株式会社グローバル・ニュークリア・フュエル・
ジャパン加工事業変更許可申請の概要について

平成 2 0 年 1 2 月
経 済 産 業 省
原子力安全・保安院

図 加工工程図

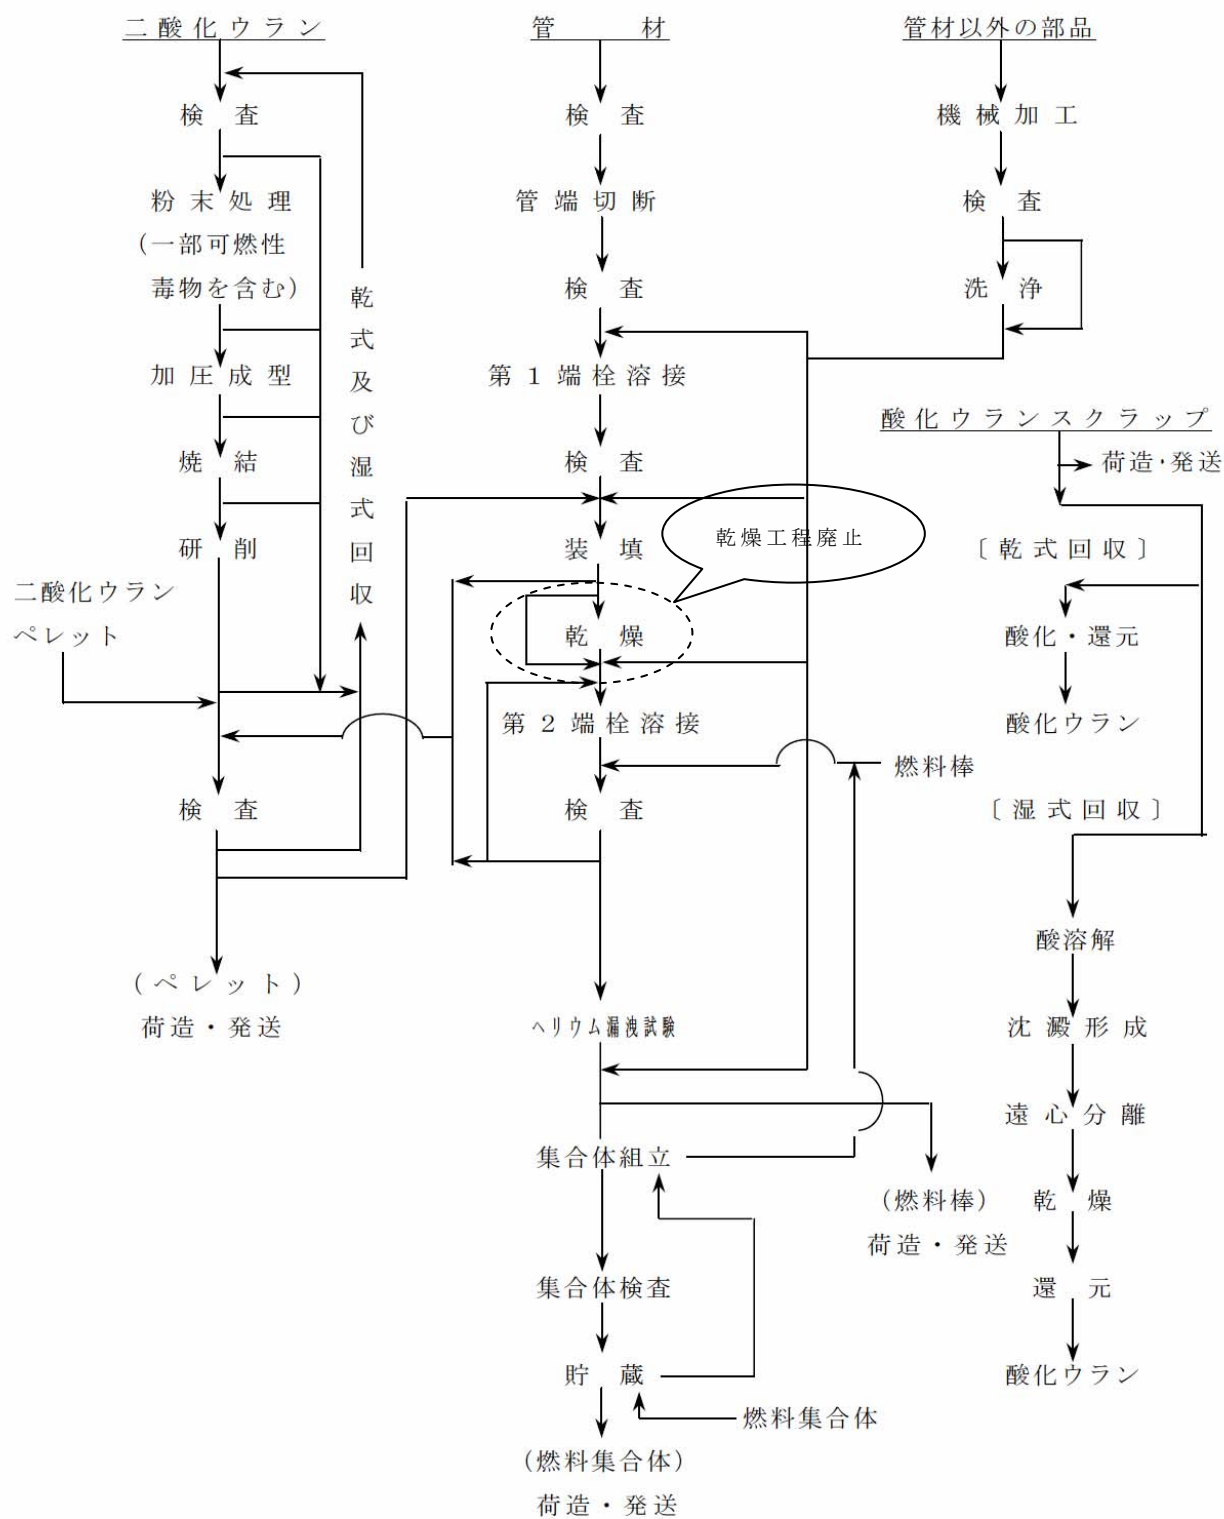
燃料棒乾燥工程の廃止に伴い、第1加工棟及び第2加工棟の被覆施設における燃料棒乾燥装置を撤去し、加工工程図等を変更する。
